**MINISTERIO DE AMBIENTE  
DIRECCIÓN REGIONAL DE COCLÉ  
SECCIÓN DE EVALUACIÓN DE IMPACTO AMBIENTAL**

**DRCC-IT-APRO-208-2024  
“PLANTA DE GENERACIÓN FOTOVOLTAICA, SANTA CRUZ  
SOLAR” F4**

**FECHA:** 14 DE NOVIEMBRE DE 2024

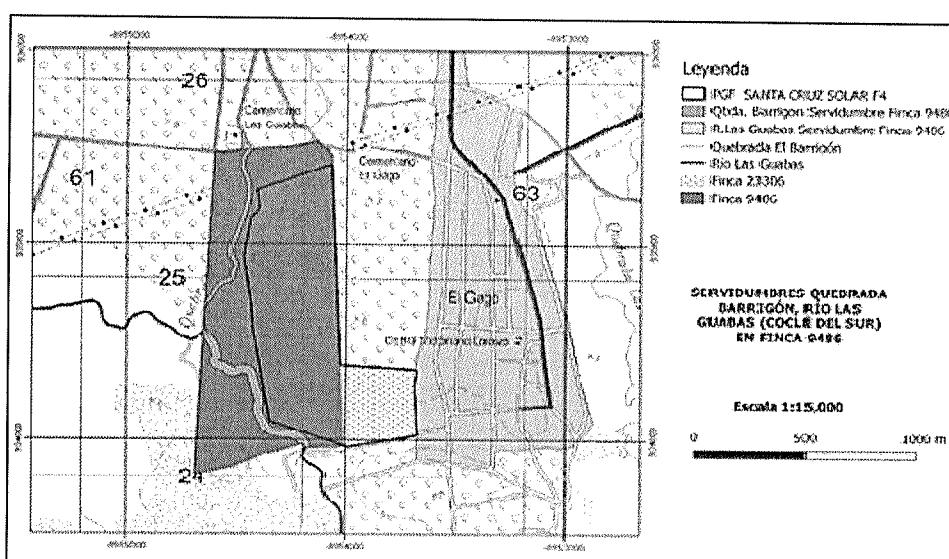
De acuerdo a los aspectos descritos se solicita presentar el desglose de áreas dentro del área total que conforman las 2 fincas (89 Ha + 1,384.71 m<sup>2</sup>), las cuales son:

- Área de polígono general del proyecto.
  - Áreas de Ocupación Efectiva – Constructiva.
  - Área de Servidumbre hídrica de la Quebrada Barrigón y el Rio Coclé del Sur.

- Área de servidumbre de la tercera línea de transmisión Veladero — Llano Sánchez — Chorrera-Panamá, en (230k v)
  - De existir resto libre (no utilizable para el desarrollo del proyecto) indicar las áreas (Has) respectivas y a cuál de las 2 fincas corresponde.

2. El promotor en respuesta a la **pregunta 2** de la Información Complementaria señala:  
R: Se mantiene el área señalada en el EsIA (página 25 y 26) de 60 Ha + 4,899.28m<sup>2</sup>  
R: Se mantiene el área señalada en el EsIA (página 26 y 27) de 60 Ha + 4,899.28m<sup>2</sup>  
R: Las servidumbres hídricas de la Quebrada Barrigón y el Río Coclé del Sur (Las Guabas) son las siguientes:  
Quebrada Barrigón: 2 Has + 134.12 m<sup>2</sup>  
Río Coclé del Sur: 3 Has + 4,725.99 m<sup>2</sup>

Aclarando que dichas servidumbres están dentro de la Finca N° 9486, sin embargo, las mismas **NO** pertenecen al área de desarrollo constructivo del proyecto en evaluación por lo que las mismas en ningún momento se verían afectadas por la construcción del proyecto fotovoltaico.

R:  
El área de servidumbre de la tercera línea de transmisión Veladero - Llano Sánchez - Chorrera-Panamá, en (230k v) es de 1 Ha+5,267.07 m<sup>2</sup> (Ver Registro Público Finca N° 9486 – Constitución de Servidumbre).

R: Para la Finca N°23306 se utilizará en su totalidad. En cambio, para la Finca N° 9486 su resto libre es de 21 Has + 6323.74 m<sup>2</sup>.
